OGGETTO: Istanza di Modifica non sostanziale all'Autorizzazione Integrata Ambientale, concessa con delibera della Giunta Provinciale, n° 286 del 31/07/2012 per la Discarica di rifiuti non pericolosi situata in Comune di Gaggio Montano - D. Lgs n° 152/06 - L.R. n° 21/04

**MODIFICA NON SOSTANZIALE COMPORTANTE UN AGGIORNAMENTO DELLA
SEZIONE D "SEZIONE DI PRESCRIZIONI, LIMITI E CONDIZIONI DI ESERCIZIO
DELL'IMPIANTO"**

MODALITA GESTIONALI DI UTILIZZO DELLE VASCHE DI CONFERIMENTO RIFIUTI

RELAZIONE TECNICA RELATIVA ALLA RICHIESTA DI VARIANTE NON SOSTANZIALE PER MODALITA' GESTIONALI DI UTILIZZO DELLE VASCHE DI CONFERIMENTO RIFIUTI DELLA DISCARICA DI CA' DEI LADRI

TAVOLA 4 - VASCA 9down - Stato di progetto
pre-assessment fatto rispetto al VIA 2011

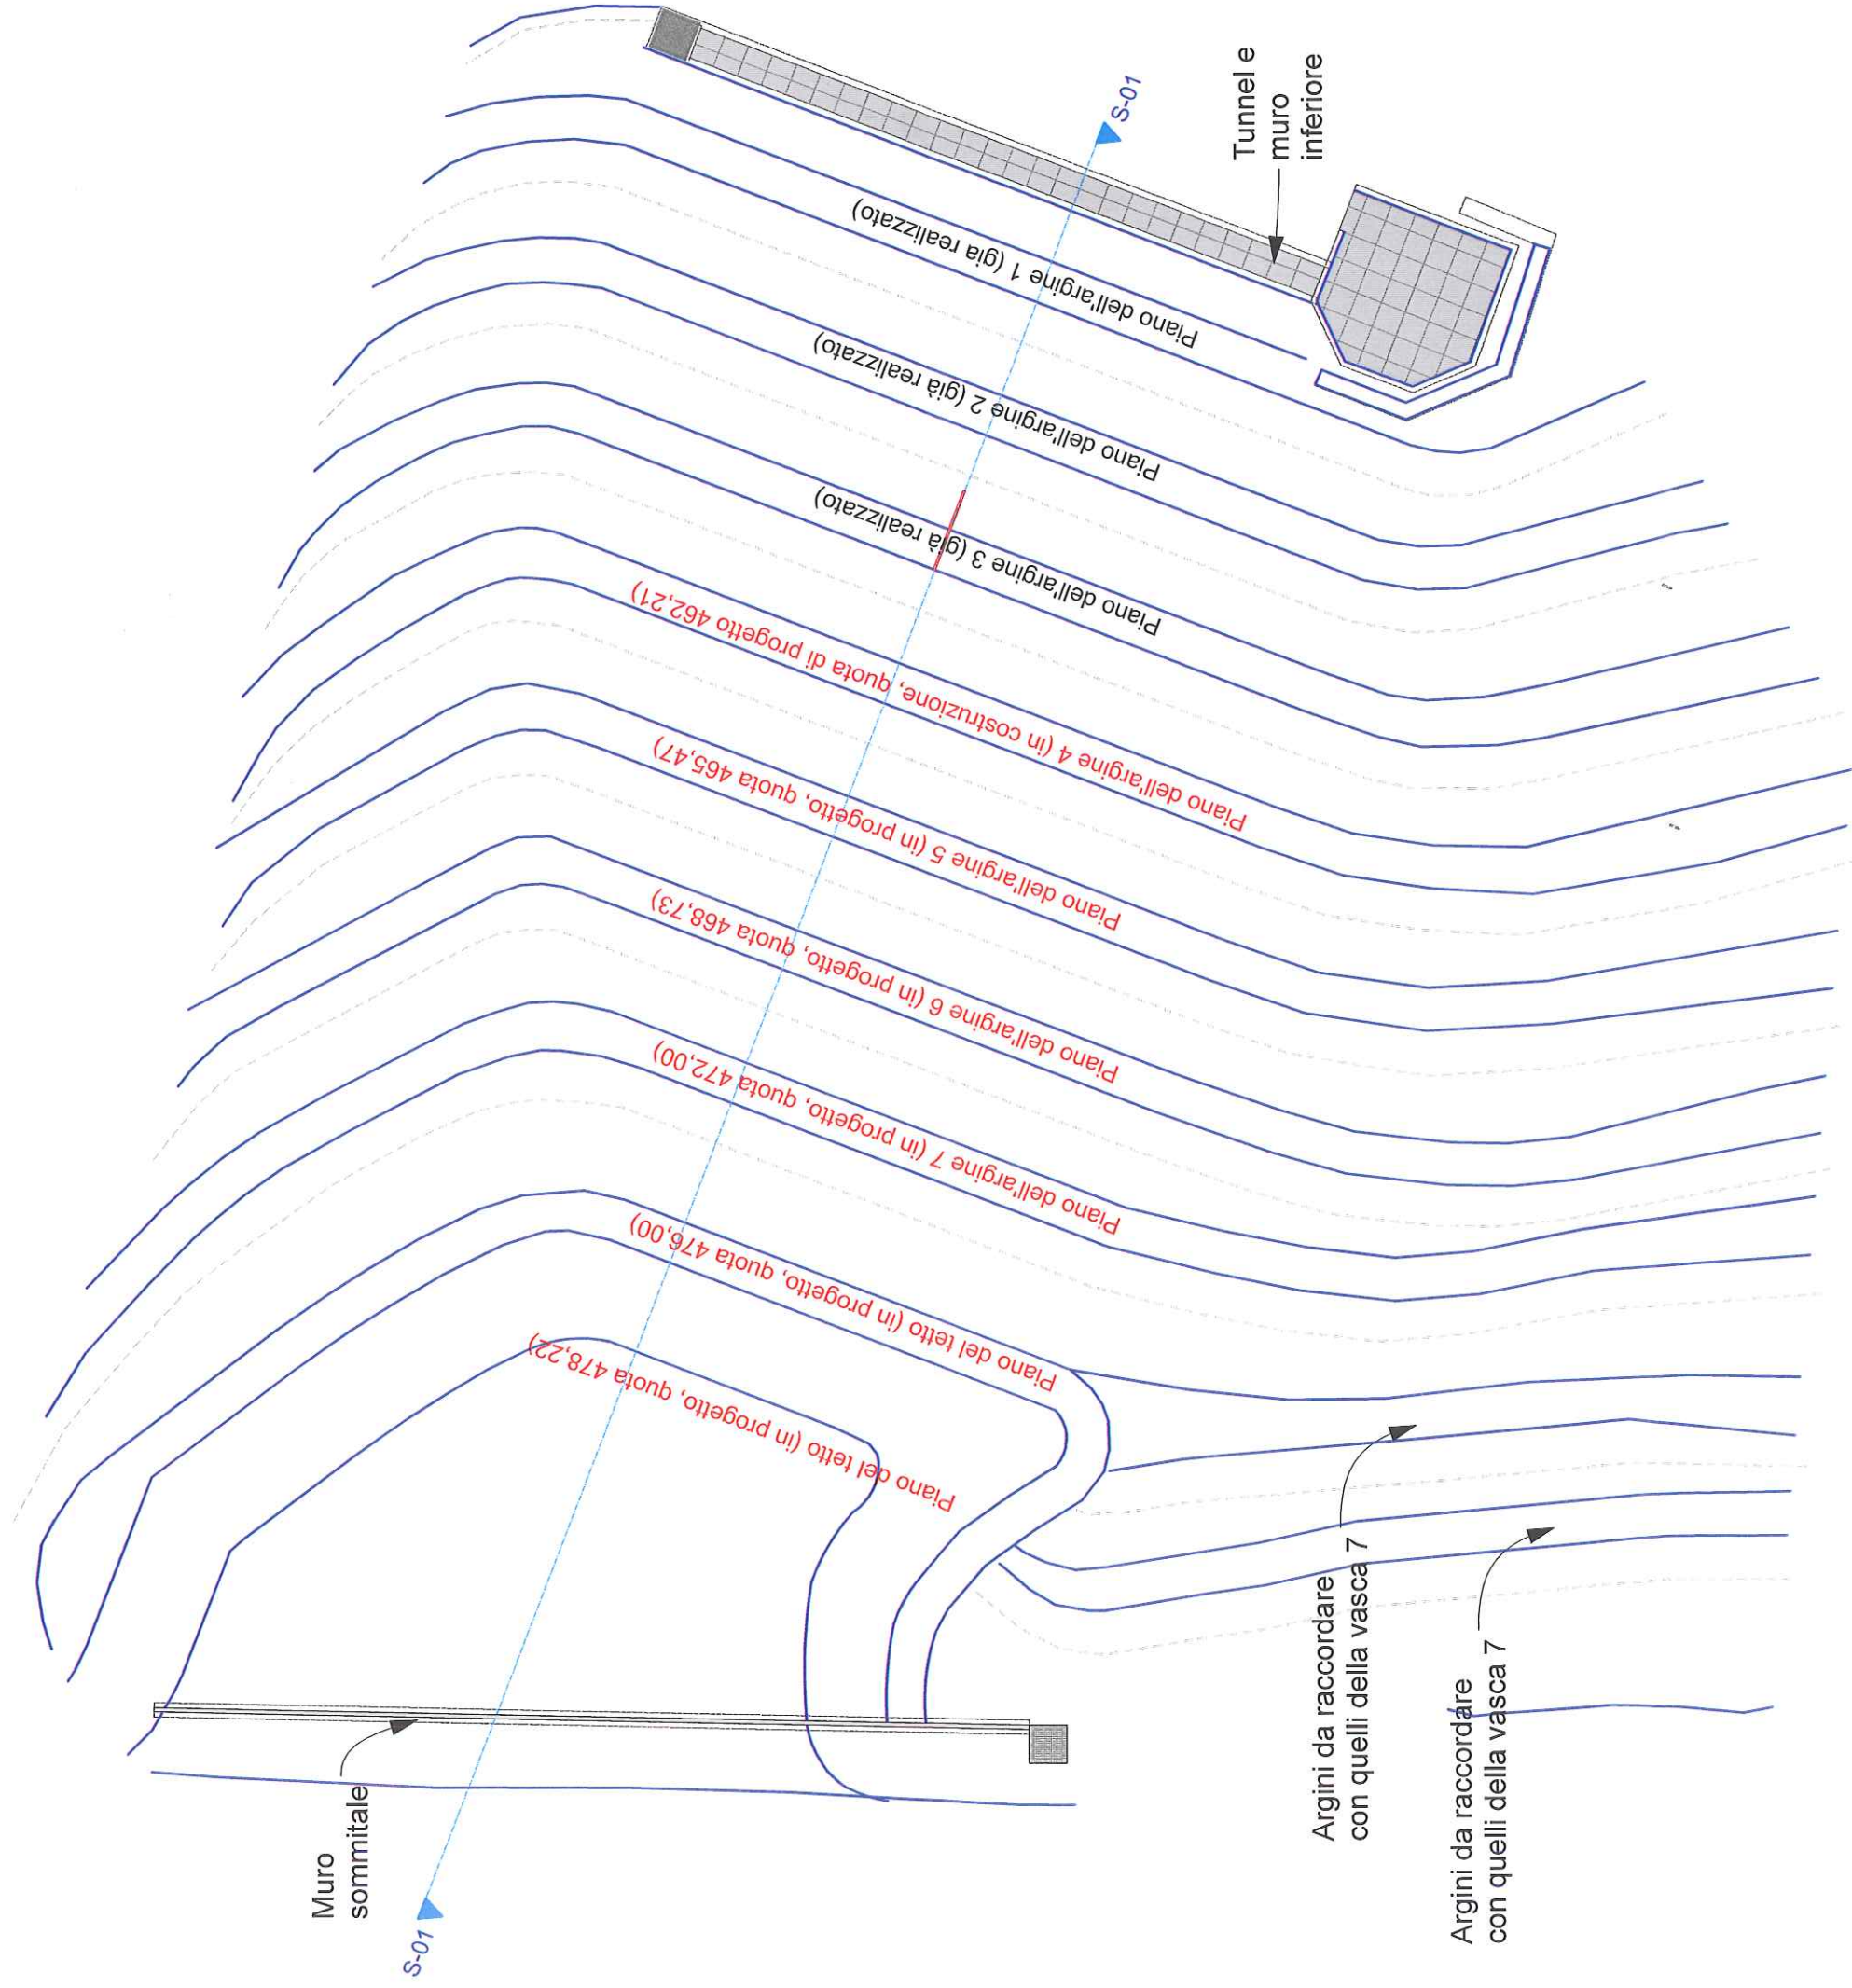
Con la presente siamo a richiedere una modifica non sostanziale, dell'Autorizzazione Integrata Ambientale n° 286, rilasciata dalla Giunta Provinciale di Bologna, in data 31/07/2012, per procedere al completamento del Quarto Settore con completo utilizzo della vasca 9 mediante il congiungimento della Vasca 9 Up e Vasca 9 Inf. sino ad ora coltivate singolarmente ed autonomamente. Questa modalità di utilizzo della vasca 9 prevede l'inserimento di un argine sommitale che congiungerà di fatto le due singole vasche (vasca 9 up e Vasca 9 inf). Questa modalità gestionale della Vasca 9 permetterà l'abbancamento di ulteriori 2000 mc di rifiuti pari a presunte 1.900 ton, che andranno a scalare i quantitativi totali (500.000 ton) previsti dal Piano Provinciale dei rifiuti.
